EN LO PRINCIPAL: interpone reclamo del artículo 29 en relación con el artículo 20 de la ley 19.300; **EN EL PRIMER OTROSÍ:** acompaña documentos que indica; **EN EL SEGUNDO OTROSÍ:** solicitud que indica; **EN EL TECER OTROSÍ:** forma de notificación.

Que, en nuestra calidad de observantes en el proceso de participación ciudadana, en el marco del procedimiento administrativo de evaluación de impacto ambiental de la DIA del proyecto “Planta Solar La Greda”, cuya resolución de calificación ambiental favorable consta en Resolución Exenta N° 202213001484, firmada por doña Constanza Martínez Gil, Delegada Presidencial, en su calidad de Presidente de la Comisión de Evaluación Región Metropolitana de Santiago, y don Arturo Farías Alcaíno, Director Regional Servicio de Evaluación Ambiental, en su calidad de Secretario de la Comisión de Evaluación Región Metropolitana de Santiago, y que fuera notificada a esta parte con fecha 04 de octubre de 2022, mediante correo electrónico, venimos en interponer reclamo del artículo 29° en relación con el artículo 20 de la Ley 19.300, por no haberse considerado adecuadamente y conforme a la Ley, reglamento e instructivos, las observaciones ciudadanas pr

Figura 5 Prospección arqueológica del Área de Influencia La Greda

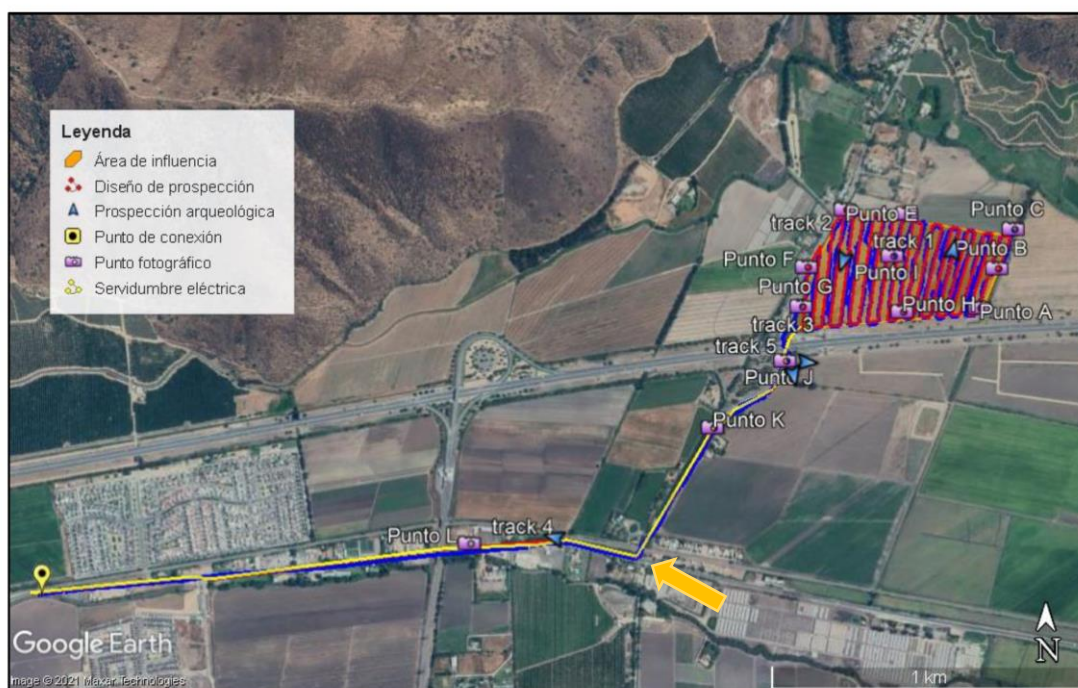
Lo que es de mayor sentido común, es que es estos hallazgos o descubrimientos arqueológicos, como la expresión es clara, no es posible detectarlos a través de un mero examen visual.

Un ejemplo de esto ocurre justo en un punto (flecha amarilla gráfico siguiente) de paso de las torres de mediana tensión, en la intersección del Camino el Tránsito y la G78. Dicho punto aparece protegido con la Ley 17.288, y el informe fue entregado al CMN con fecha 20 de septiembre de 2022 con el número de ingreso 5810.

Cabe destacar que según los dueños de ese terreno, se han encontrado no sólo vestigios, sino que también piezas de greda, puntas de flechas y otras herramientas que fueron entregados a un museo del sur de Chile, a falta de un espacio en Pomaire.
